Besluit

wijziging maatwerkvoorschriften

Plukon Convenience Dronten B.V.
Cellebroederspoort 4 in Dronten

Z2024-010673/D2024-185349

Voorschrift 5

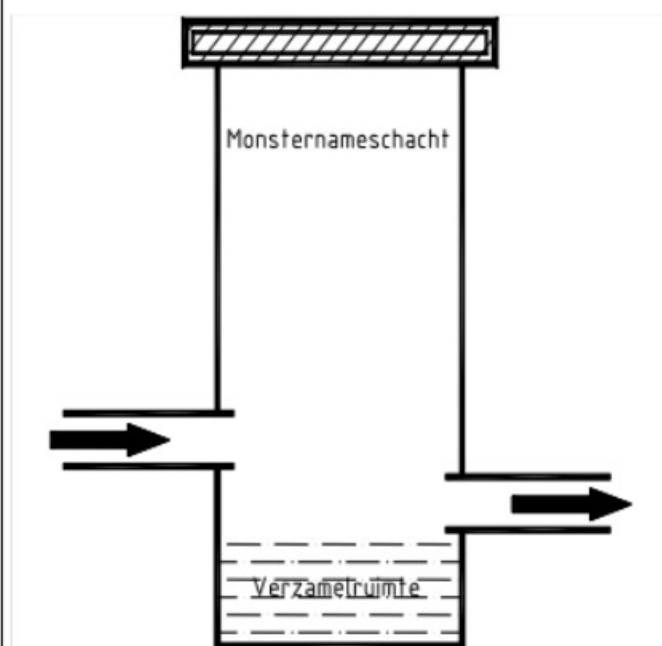
1. voor het **hemelwater overig terrein** is een doelmatige controlevoorziening aangebracht;
2. voor het **effluent OBAS** is een controlevoorziening gerealiseerd, door middel van het verlengen van de uitgaande leiding van de OBAS;
3. voor het **hemelwater parkeerterrein** niet langer voor te schrijven dat deze afvalwaterstroom via een separate controlevoorziening moet kunnen worden bemonsterd.

2. Door het verlengen van de uitgaande leiding van de OBAS is het mogelijk om het **effluent OBAS** te bemonsteren. Mits goed uitgevoerd, wordt hiermee voldaan aan het gewijzigde maatwerkvoorschrift 5. Het betreft dan wel geen separate controlevoorziening, maar het principe voldoet wel aan de schematische opzet in bijlage I. Nu het effluent OBAS ook zonder separate controlevoorziening doelmatig kan worden bemonsterd kan deze voorwaarde, conform het advies van het waterschap, uit het maatwerkvoorschrift worden geschrapt.

1. Het te lozen hemelwater parkeerterrein, effluent OBAS en hemelwater overig terrein dient te allen tijde te kunnen worden bemonsterd. Daartoe dient het te lozen hemelwater overig terrein via een separate controlevoorziening te worden geleid, die geschikt is voor bemonsteringsdoeleinden (zie voor een schematische opzet bijlage I) en de OBAS te worden voorzien van een verlengde uitloop.

2. De in lid 1 bedoelde controlevoorzieningen dienen zodanig te worden geplaatst dat geen vermenging met andere afvalwaterstromen plaatsvindt en dat deze goed bereikbaar en toegankelijk is.

3. De in lid 1 bedoelde controlevoorzieningen moeten doelmatig functioneren, in goede staat van onderhoud verkeren en met deskundigheid en zorg worden bediend en onderhouden.

4. De in de controlevoorziening achtergehouden bestanddelen, mogen niet worden geloosd in de gemeentelijke riolering/oppervlaktewater, maar dienen ter verwerking te worden afgevoerd. De datum van de afvoer van de in de controlevoorzieningen achtergebleven bestanddelen dient te worden vastgelegd in het logboek.
